改善箇所説明図②

基準不適合発生箇所

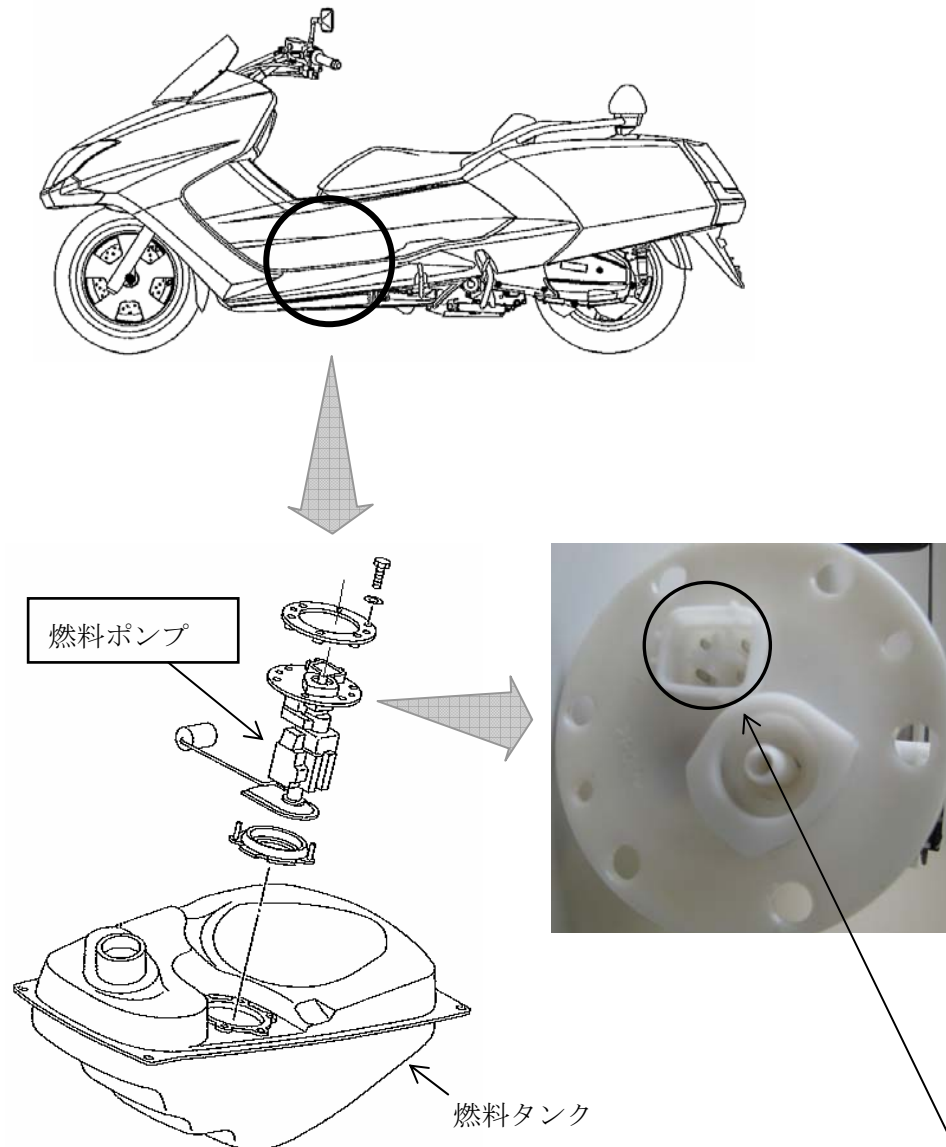
燃料タンクにおいて、燃料ポンプに至る電気配線の防水性が不適切なため、電気配線に入った水が当該ポンプのカプラ内に浸入することがある。そのため、そのままの状態で使用を続けると、端子が腐食して折損し、燃料ポンプが作動しなくなり、最悪の場合、エンジンが停止し、再始動できなくなるおそれがある。

改善の内容：全車両、水抜き機能を有するカプラ付サブハーネスと交換する。

また、燃料ポンプのカプラ内の端子を点検し、錆びているものは、燃料ポンプを新品と交換する。
